# 不具合箇所説明図

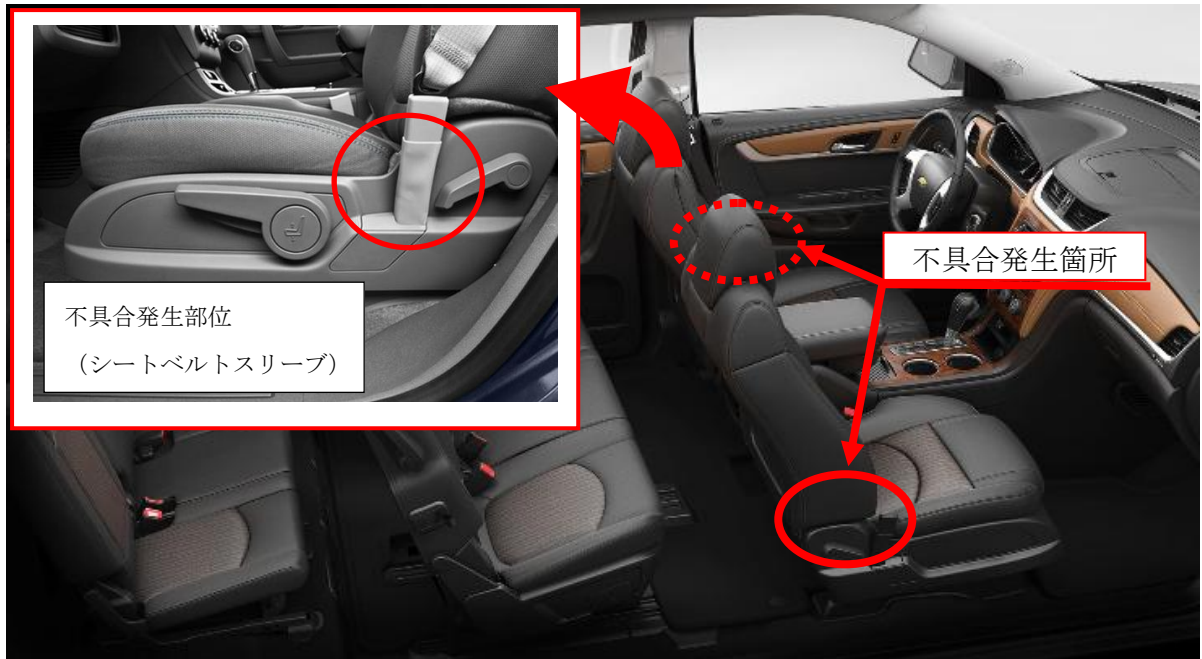
運転者席及び助手席のシートベルトにおいて、乗降するたびにシートベルトスリーブに繰り返し負荷がかかることで内部のケーブルが破断することがある。その状態で事故が発生した場合、シートベルトが適切に作動せず、被害が拡大するおそれがある。

全車両、運転者席及び助手席のシートベルトスリーブの状態を点検し次の対策をする。

- ①スリーブに破損がある場合は、シートベルトテンショナーを新品に交換した上、スリーブを除去し改善キットを取り付ける。
- ②スリーブに破損がない場合は、スリーブを除去し改善キットを取り付ける。

左ストラット部分に青色ペイントを塗布する。
